16/8/2020

הנדון: חוות דעת מומחה
בנושא ליקויי בניה ו/או נזקים בנכס מקרקעין

חוות דעת מומחה

בנכס ברחוב אבנר חי שאקי 21, ירושלים

36.3. ניקיון

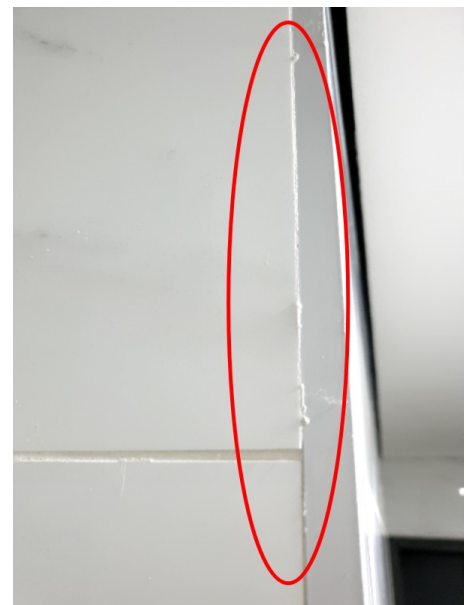
ניתן להבחין בלכלוכים ו/או כתמים ו/או שאריות בניה כגון חומרי מליטה (צמנט) ו/או שאריות דבקים/חומרים גמישים, כתוצאה מעבודות הבניה אשר התבצעו.

תיקון: יש לבצע ניקיון חיפוי קרמי משאריות בניה.
הערכת עלות: 300 ש"ח

38.8. שיפוע לא תקין בגג

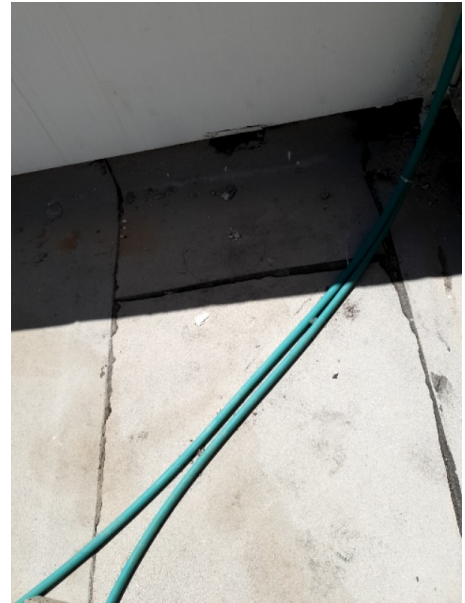
ניתן להבחין בשלוליות מים על גבי הגג, מים עומדים במשך זמן רב מוצאים את דרכם לחדור את שכבת האיטום, יכולים לגרום ליריעות ביטומניות להתנתק ולמים לחדור אל תשתית המבנה.

תיקון: יש לבצע את שיפועי הגג כנדרש בתקן, בין 1-1.5% שיפוע. הערכת עלות: 9000 ש"ח

38.10. ניקיון

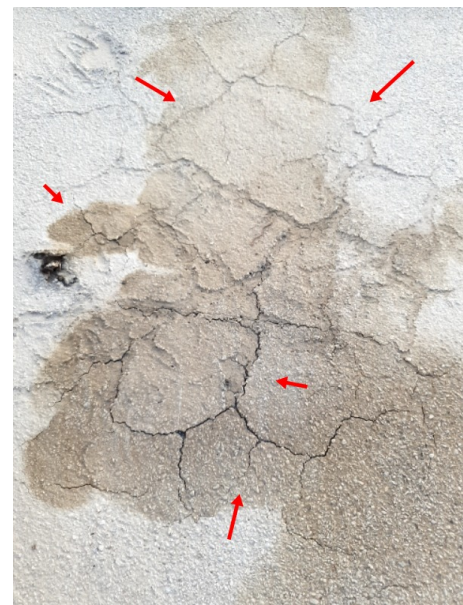
ניתן להבחין בשאריות פסולת בנייה על גבי יריעות האיטום.
פסולת זו עלולה לגרום חסימה למעבר המים אל המרזב ולהיווצרות משקעי לכלוך, בוץ ואבק.

תיקון: יש לפנות פסולת זו.
הערכת עלות: 300 ש"ח
